質 問 回 答 書

令和2年10月6日
京都府教育庁管理部管理課

(入札名) 京都府立南山城支援学校仮設校舎賃貸借

○ 建柱可能位置

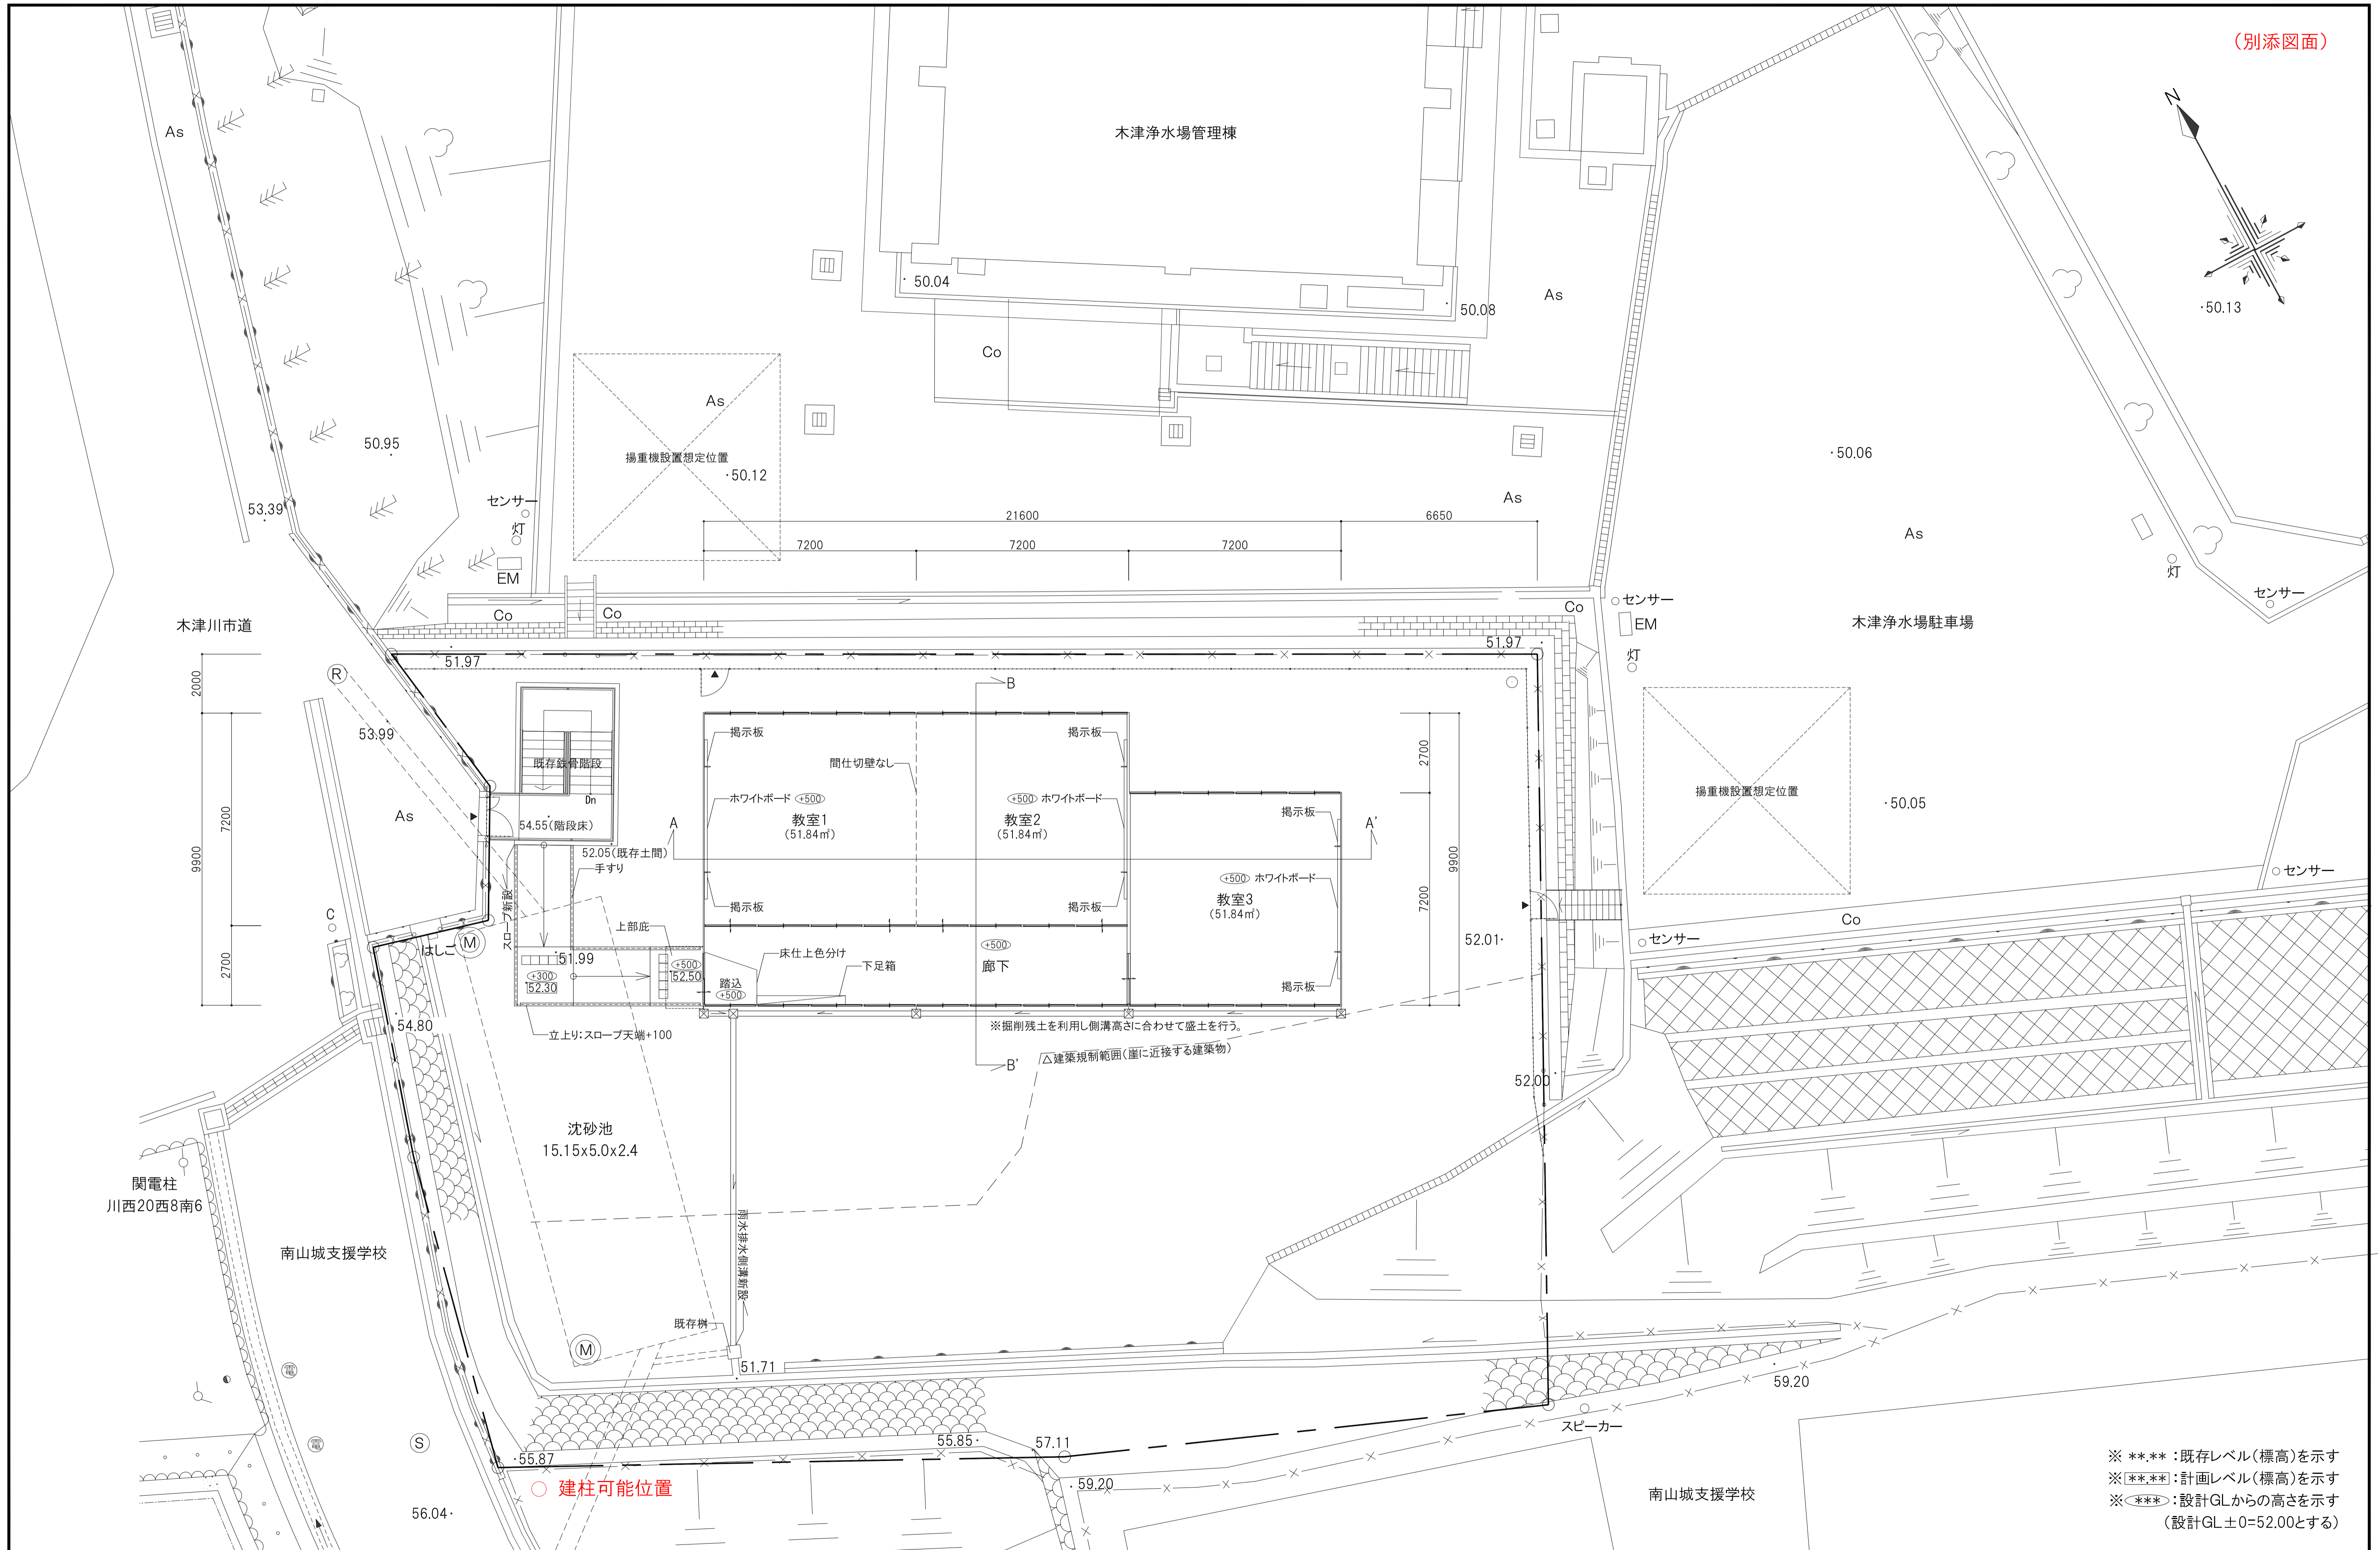
20	電力引込については、引込予定電力柱と仮設建屋の地面高の高低差が3m程あり、引込予定電力柱と仮設建屋間にあるフェンスも2m程の高さがある為、建設予定地に引込柱を建柱し引込むには、高さのあるコンクリート柱が必要になりますが、建設予定地にコンクリート柱を建柱する建柱車を乗り入れる事が困難かと思われます。引込柱を建設予定地横の敷地法面（添付図面）に引込柱（鋼管ポール）を建てて、電力引込してから、仮設予定地に引込みでも宜しいでしょうか。	別添図面位置のとおり、学校敷地内への建柱は可能としてください。ただし、建柱作業等は学校運営に支障のないように調整を必要とします。
21	照明器具はリース品（中古品）で宜しいでしょうか。一般器具は、HF逆富士型器具・屋外はFL20W灯のウォールライト又は逆富士型防湿灯にて対応で宜しいでしょうか。同一室について、スイッチの細分化や、調光、センサースイッチ等の特殊な制御は不要とし、各室1箇所にてON/OFFのフルカラースイッチでの対応で宜しいでしょうか。	「2. 一般共通事項 4. 共通仕様」のとおり。ただし、メーカー仕様であっても法令、安全、使用上支障のないものとしてください。
